I. Municipalidad de Santiago
Secretaría Municipal

Nº 1640

SANTIAGO, 6 - SEP 2011

1. **PROMULGASE**, la modificación del Plan Regulador Comunal de Santiago, aprobado por Resolución N°26 de 07 de diciembre de 1989 de la Secretaría Regional Ministerial de la Vivienda y Urbanismo, y publicado en el Diario Oficial el día 27 de enero de 1990 y sus modificaciones posteriores, Sectores N°s. 3 y 4 Barrio Universitario - Expansión del Centro y territorio comunal de la siguiente forma:

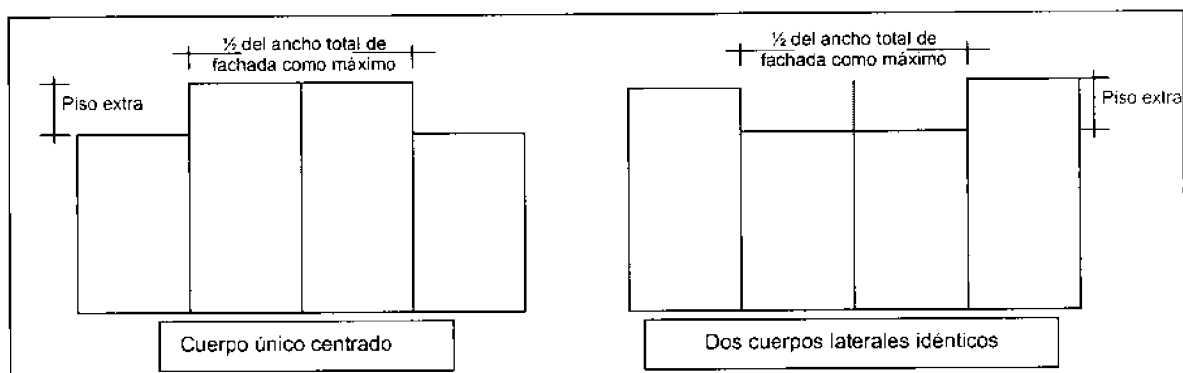
- a) Incorpórese en el título del PARRAFO 1°, a continuación de "B3" y antes de "Y", lo siguiente: ", B4, B7".
- b) Reemplácese en el Artículo 32, marquesinas, donde dice "a lo menos el ancho total del o los ingresos situados en", debe decir "la longitud total de"

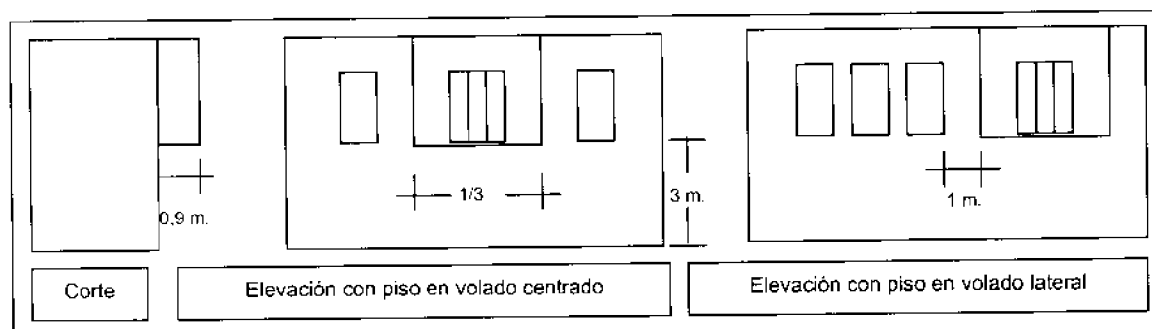
c.9.4) Reemplácese el esquema, por el siguiente nuevo esquema:

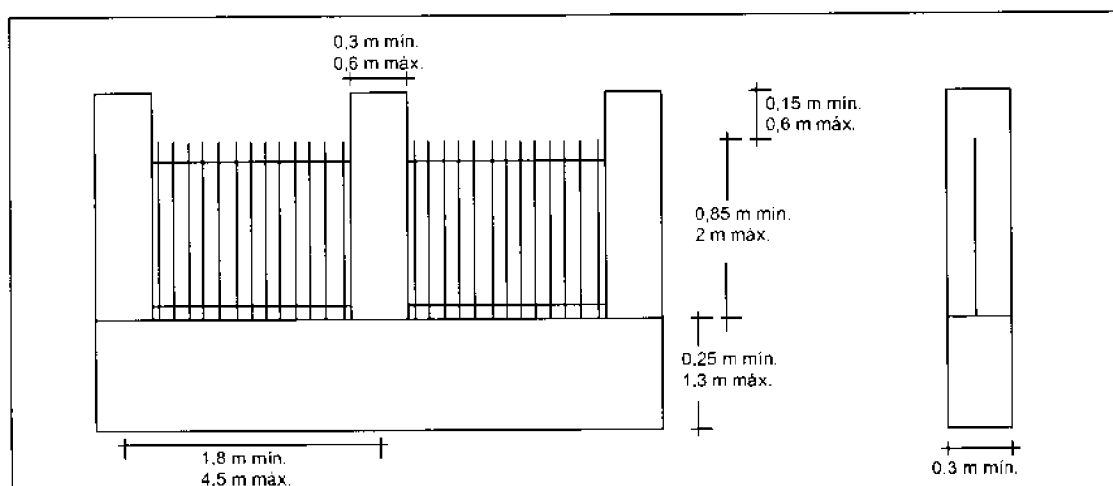
El zócalo deberá presentar una altura entre 0,25m y 1,3m; su profundidad mínima será de 0,3m.

La reja deberá tener una altura de 0,85m como mínimo y 2m como máximo, debiendo respetar un porcentaje de transparencia entre el 40% y el 80%.

Los pilares deberán ser de piedra, hormigón o albañilería estucada, el límite superior de los pilares deberá sobresalir respecto del límite superior de la reja una distancia de 0,15m como mínimo y 0,6m como máximo. El ancho de los pilares deberá fluctuar entre 0,3m y 0,6m, la distancia a eje entre pilares será de 4,5m como máximo y 1,8m como mínimo."
